30 won Huissens Hoogh fase 3

ERRATABLAD 9 september 2019

Bovenaanzicht lepe hoek

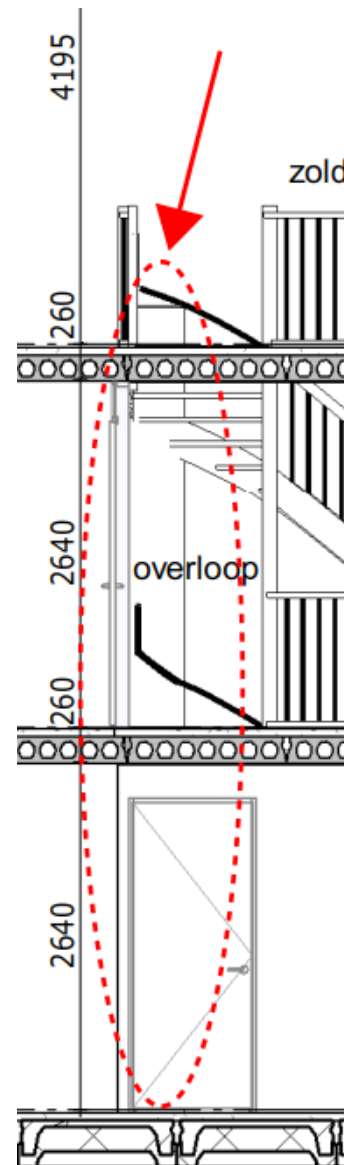
Voor het 'verslepen' van leidingwerk van de installatiehoek op zolder naar de verdeler in de trapkast op de begane grond en de vloerverwarming op de 1^e verdieping, is er een lepe hoek nodig in de verdiepingstrap. Deze trap loopt vanaf de trapkast tot ongeveer 30cm boven de 2^e verdiepingvloer. De lepe hoek komt bij type E1 en E2 woningen in het zogenaamde onderkwart (onderste trapdeel). Bij de overige woningen komt de lepe hoek in het bovenkwart (bovenste trapdeel).
